六輕相關計畫
環境影響評估審查結論
執行監督委員會
（台塑企業）

第八十三次委員會報告資料

中華民國 110 年 06 月 29 日

第82次監督委員會意見辦理情形暨歷次委員會意見補充說明及110年度第1季環境監測結果報告

一.109年第3~4季PM2.5及PM10測值偏高原因說明

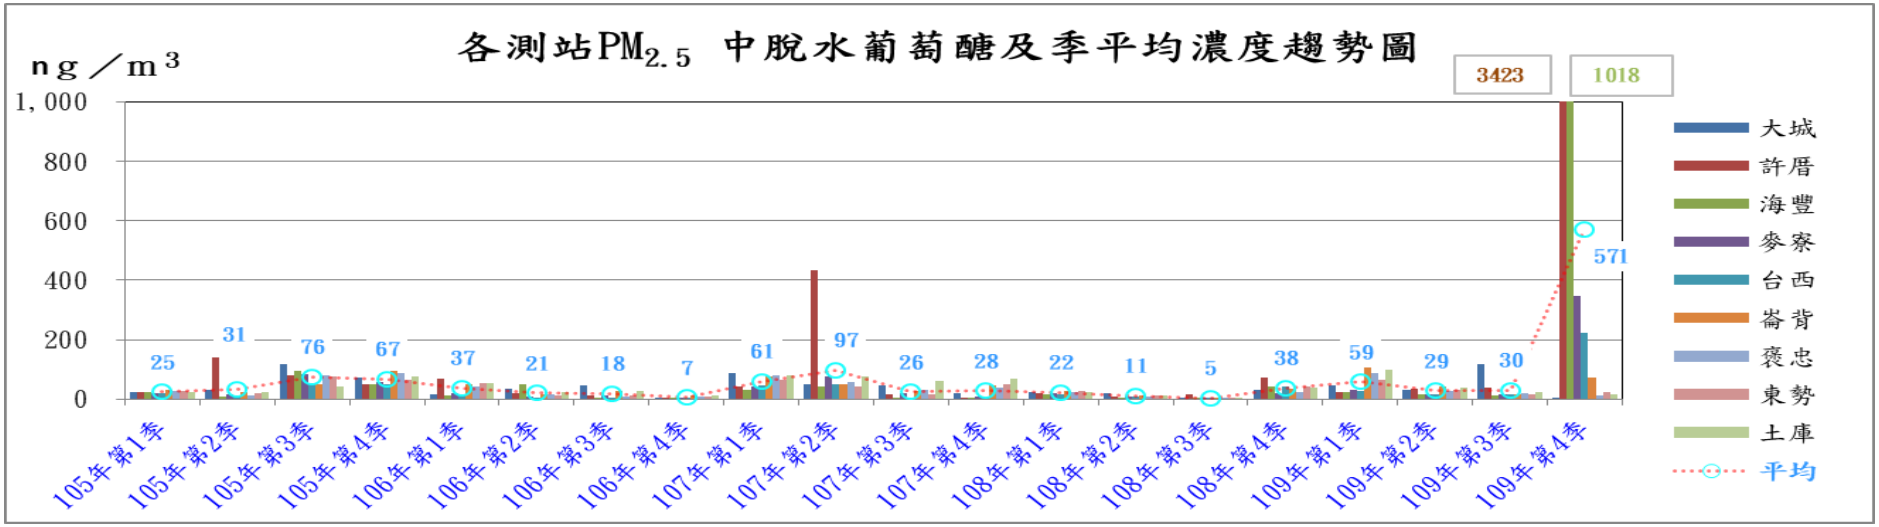
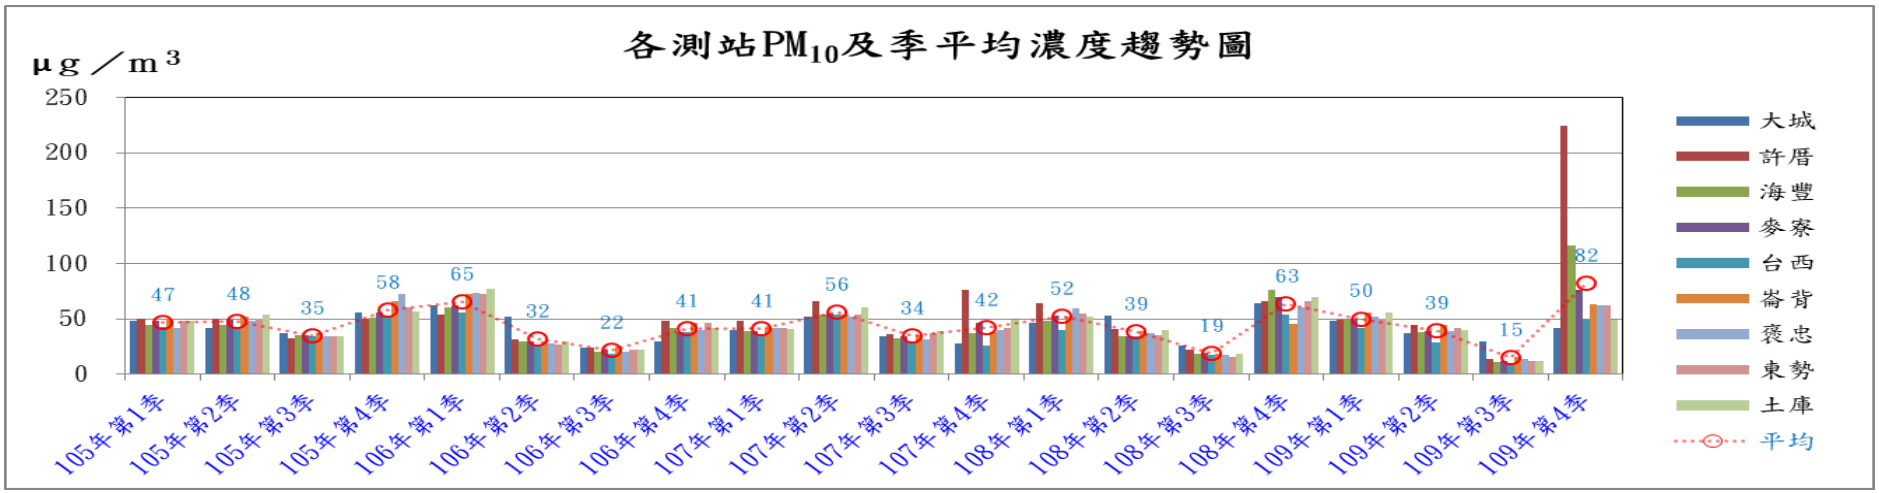
(一)江委員培根：查「109年空氣品質監測結果及歷年趨勢分析」簡報第5頁、第6頁，大城頂庄手動測點109年第3季PM2.5及PM10季平均濃度皆偏高，請說明。

(二)張委員嘉玲：109年第4季細懸浮微粒(PM2.5)&PM10等測值較高情形。

(三)劉委員雨庭：若是因為河床野火導致許厝、海豐、麥寮三測站之脫水葡萄醣濃度升高，為什麼僅許厝之PM2.5測值偏高，是否有其他PM2.5排放源。

1.109年第3季7/7~7/9採樣期間，因南風風速增強引發濁水溪揚塵，致大城頂庄手動測點PM2.5及PM10濃度高於其他測點，期間環保署空品監測網有發布河川揚塵影響彰化大城沿海空氣品質說明，開發單位於採樣期間進行環境巡查時，亦有發現濁水溪揚塵情況。

2.109年第4季10/6~10/8採樣期間，開發單位採樣巡查發現，因東北風風速增強引發濁水溪揚塵，另10/8濁水溪北岸河床大面積野火，致下風處手動測點PM2.5及PM10濃度升高，期間環保署空品監測網亦有發布河川揚塵影響空氣品質。

3. 濁水溪河床野火均有影響許厝、海豐、麥寮三測站脫水葡萄醣測值，因許厝站位於野火正下風處且距離最近，故測值偏高。
